**CCR-VIA -- COMITATO DI COORDINAMENTO REGIONALE PER LA
VALUTAZIONE D'IMPATTO AMBIENTALE**

Giudizio n° 3098 del 08/10/2019

Oggetto PER RINNOVO COMUNICAZIONE RELATIVA ALLE OPERAZIONI DI SMALTIMENTO E RECUPERO DI RIFIUTI DI CUI ALL'ART. 216 DEL D.LGS. 152/2006, CON ESTENSIONE ALLE TIPOLOGIE 5.16 E 5.19

**Istruttoria Tecnica
Progetto**

Planimetria gestione acque ed emissioni in atmosfera

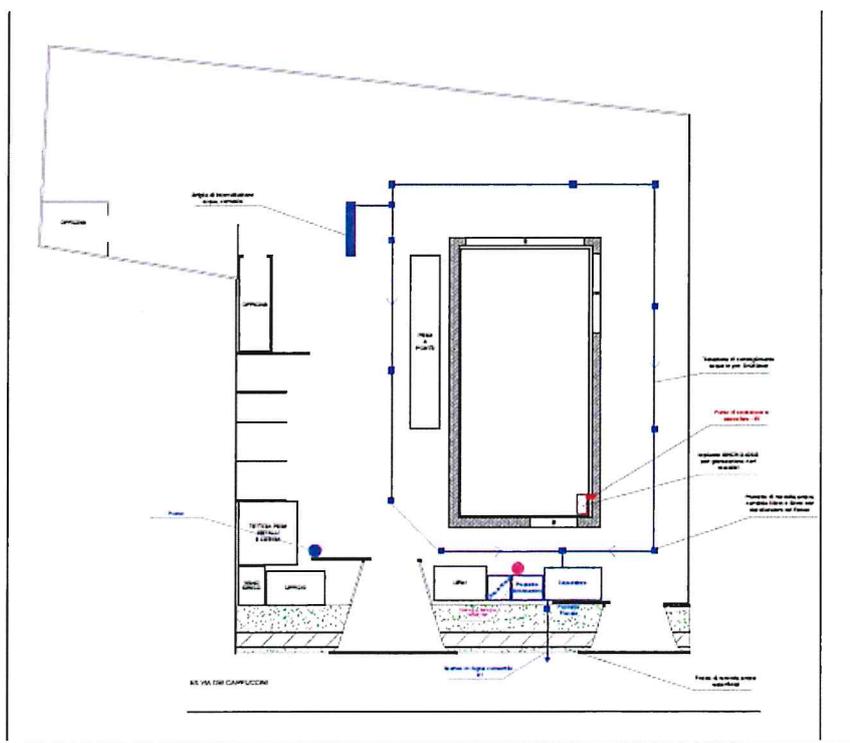
- la planimetria delle acque meteoriche deve essere completata con l'indicazione delle pendenze e relativa documentazione progettuale atta a dimostrare che tutte le acque meteoriche sono convogliate verso la rete di raccolta e trattamento;
